PROJETO PORTO REAL

RESIDENCIA UNIFAMILIAR (MANSÃO - AM) | SOBR TATIANA-PS

DESEMPENHO ACUSTICO ENTRE AMBIENTES

BASE GEOMETRICA	ESCALA	EMISSAO	PROVA
Lista Consolidada	s/ escala	ESTUDIO PRELIMINAR R52	
Pin R52 (previsão)	FORMATO A1	NAO LIBERADO PARA OBRA	39
UNIDADE MESTRE: mm	MILIMETROS (50/100/200)	SEM ART / RNT	IN-43 REV R52

Barra = isolamento obtido; traço vertical = exigência (valor da fonte menos limite do receptor, NBR 15102)

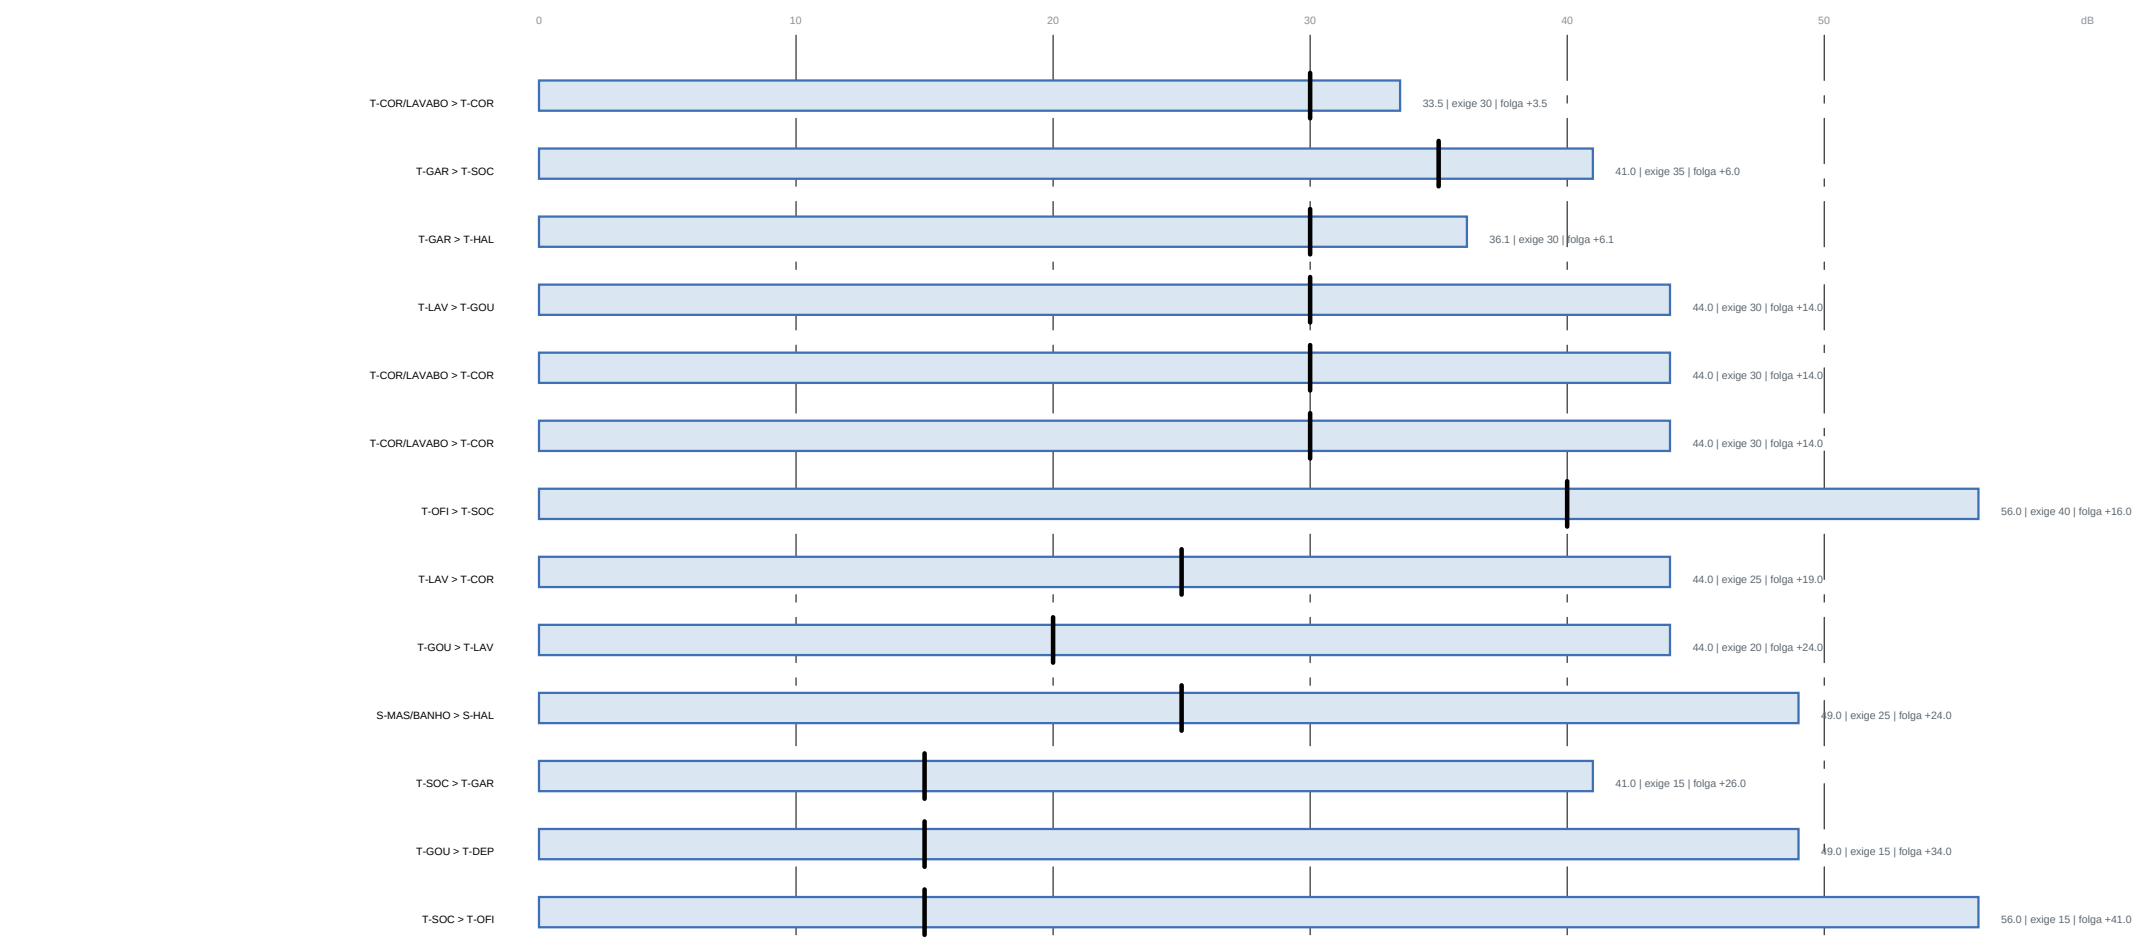
O QUE MUDOU EM R52

ONDE	ANTES	DEPOIS	POR QUE
Banho compartilhado + hall de entrada	porta de correr (Rw 25) — conjunto de 20,2 dB	parede CEGSA, 44 dB	o acesso de volta passou para a circulação
Banho compartilhado + quarto eventual	porta com (Rw 25) — conjunto de 25,5 dB, exigia 35	parede CEGSA, 44 dB	era a por passagem da casa, e não era a saída
Hall + garagem	porta com — 36,9 dB, exigia 35	PDS lajea vedada — 50,9 dB	porta entre garagem e casa tem outra função para ser usada
Banho compartilhado + circulação	não havia porta	PDS lajea vedada — 35,7 dB, exigia 25	único acesso do banho, e abria para fora
Bloco do chuveiro	encostado na parede do hall	canto arredondado, toldo e janela alta	consequência da porta nova, a regra dos 900 cm de box obrigou a primeira tentativa

2 Ouviu. A parede era box (Pin 1, Pin 44) e a porta era de correr (Rw 25), o conjunto entregava 20 dB. Em acústica o eixo físico DOMINA — não se faz média aritmética do isolamento, se soma energia que passa.
